## 使用済燃料管理及び放射性廃棄物管理の安全に関する条約 日本国第 7 回国別報告について（案）

令和 2 年 9 月 3 0 日

原子力規制委員会

## 第7回廃棄物等合同条約国別報告案への意見

図 F4-1 東京電力福島第一原子力発電所における全面マスク着用不要エリアの推移

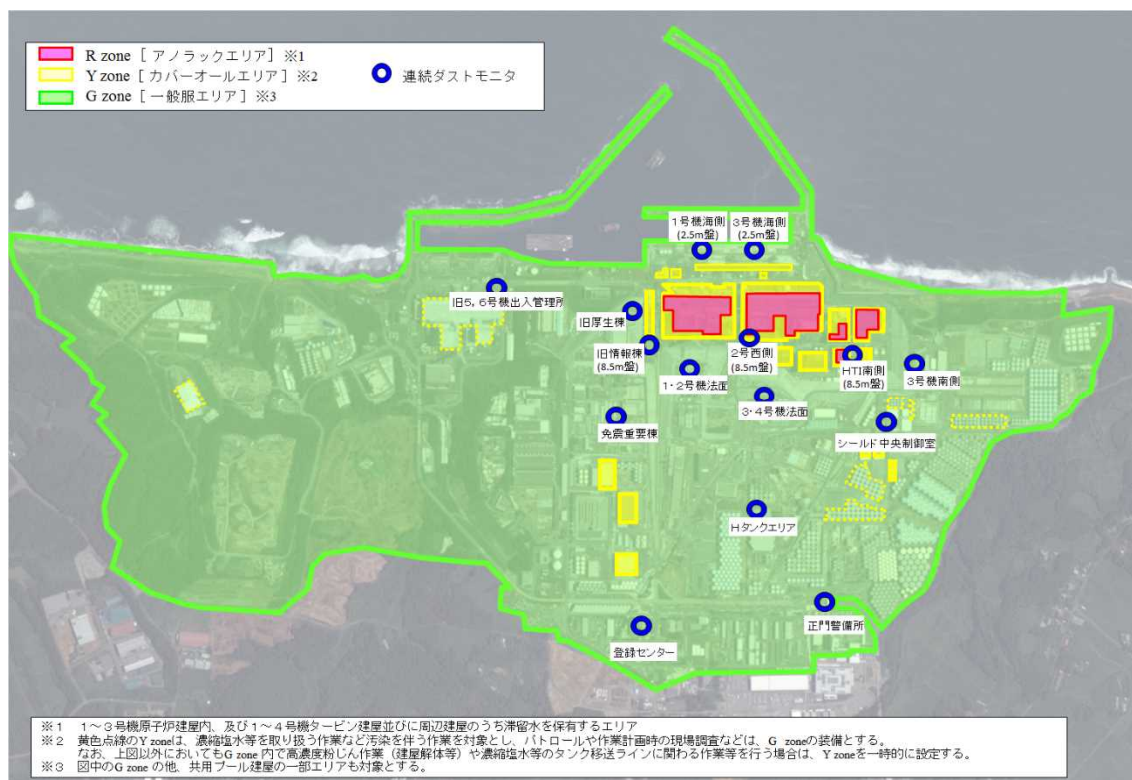
- 「F4-3 東京電力福島第一原子力発電所の被ばく低減の取組」について、2011年からの変化、推移がわかるように記載するなど、内容を充実すべき。  
(F4-3 に対応案記載)
- 「F4-4 放出管理」の2パラについて、法令限度（濃度）と管理目標（量）は異なるパラメーターであり、適切に理解できるように記載すべき。(F4-4 に対応案記載)
- 「F5-3 原子力災害対策指針 F5-3-1 原子力災害事前対策 f 安定ヨウ素剤の服用の体制」は、指針・仕組みと実態とが書き分けられていないため、分かりにくい。(F5-3-1 f に対応案記載)
